**Avis délibéré de la mission régionale d'autorité  
environnementale sur le parc agrivoltaïque porté par SAS  
Centrales PV France, sur la commune de Couteuges (43)**

**Avis n° 2023-ARA-AP-1584**

**Avis délibéré le 4 octobre 2023**

Figure 3: Contexte paysager du projet, présentant les parcs photovoltaïques voisins par des carrés bleu (source : dossier) à comparer à la figure 4

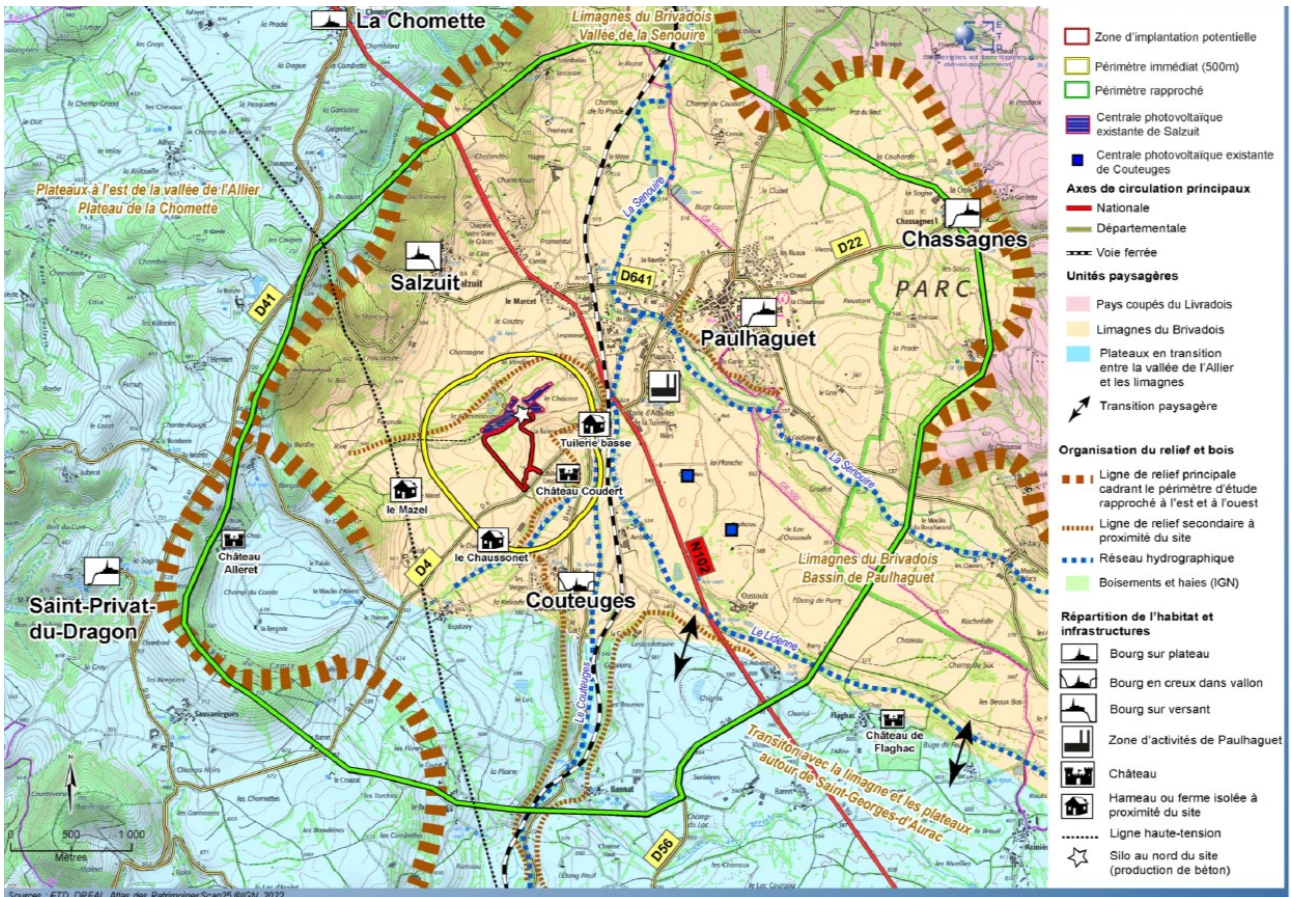
En outre, l'absence d'effets cumulés sur le paysage est à mieux étayer, en commençant par produire des cartes représentant le périmètre effectif des autres parcs existants et de ceux en projet, cf. figures 3 et 4.

**L'Autorité environnementale recommande au pétitionnaire d'approfondir, détailler et compléter l'analyse des effets cumulés par la présentation exhaustive des projets de développement de centrales photovoltaïques, en cours ou réalisés, à l'échelle du territoire et, pour la bonne information du public, du département, et leurs impacts potentiels sur les espaces agricoles, les milieux naturels, les zones humides et le paysage.**
